Parecer nº 206/SEMAP/SUPRAM SUL - DRRA/2022

**Parecer Técnico de LAS/RAS nº 206/SEMAP/SUPRAM SUL-DRRA/2022**

**EMPREENDEDOR:** Mineração Rio Claro M. V. Ltda ME

**Mineração Rio Claro M.V. Ltda ME** pretende atuar no ramo de mineração com extração e beneficiamento a seco de manganês na área da poligonal do processo ANM nº 831.089/2010, nos imóveis denominados Fazenda Cachoeirinha e Fazenda Furquim, na zona rural do município de Conceição da Aparecida/MG.

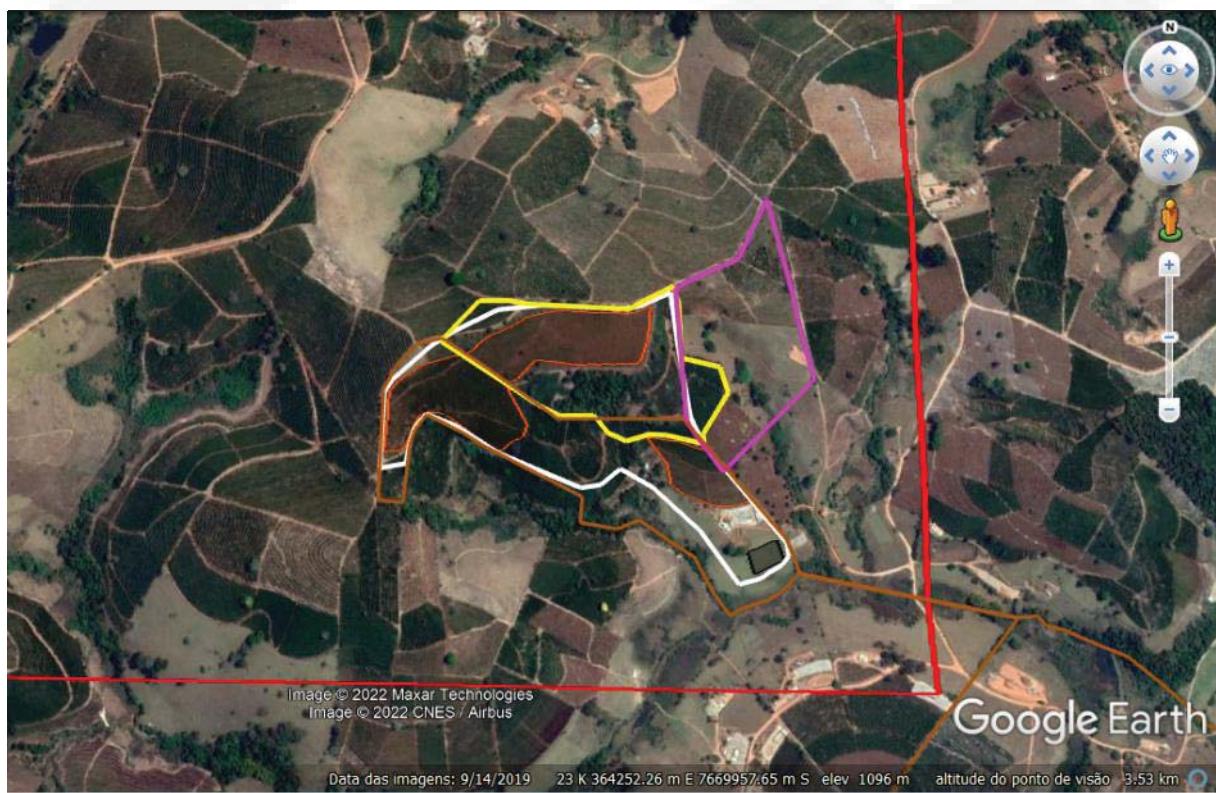
Em consulta ao SICAR verificou-se divergências de informações quanto a real localização do imóvel Fazenda Cachoeirinha, inscrito na matrícula nº 7.572 e com recibo do CAR nº MG-3117108-9A41.2CE2.5DE0.4169.AAF4.C8DD.3C92.850F. Isso, pois, conforme se observa na Figura 1, o referido imóvel demarcado no SICAR (em rosa) encontra-se fora da ADA do empreendimento (em branco). Entretanto, de acordo com a demarcação da planta planialtimétrica e do arquivo .shp anexados pelo empreendedor no processo, o referido imóvel encontra-se dentro da ADA do empreendimento (em amarelo).

Desta forma, tendo em vista a não apresentação de documentos comprobatórios de titularidade do imóvel registrado sob matrícula nº 3.719, constante na ADA do

Mediante projeção no software *Google Earth* dos arquivos *.shp* encaminhados pelo empreendedor e anexo ao processo administrativo (Figura 1), foi verificado que a área pleiteada para as atividades minerárias localiza-se no bioma Mata Atlântica, em área alterada com a presença de atividades agrossilvipastoris e remanescentes de vegetação nativa associados a cursos d'água e um fragmento florestal, próximo a área pleiteada para a frente de lavra. Não há na ADA do empreendimento afloramentos rochosos.

Apesar de constar no RAS a não geração de estéril e/ou rejeito nas atividades minerárias pleiteadas, a equipe técnica da SUPRAM Sul de Minas entende que esta informação está equivocada. Isso, pois, conforme se observa na Figura 1, não há afloramentos rochosos nas áreas demarcadas como áreas de lavra, que poderiam justificar a ausência de geração de estéril/rejeito num primeiro momento. Logo, para a abertura de áreas caracterizadas como agrícolas se fará necessária a limpeza destas, destoca e/ou terraplanagem, com decapamento e remoção de cobertura vegetal, bem como a destinação ambientalmente adequada de *topsoil* e estéril/rejeito, não contemplados nos estudos ambientais, para posterior extração do minério de manganês.
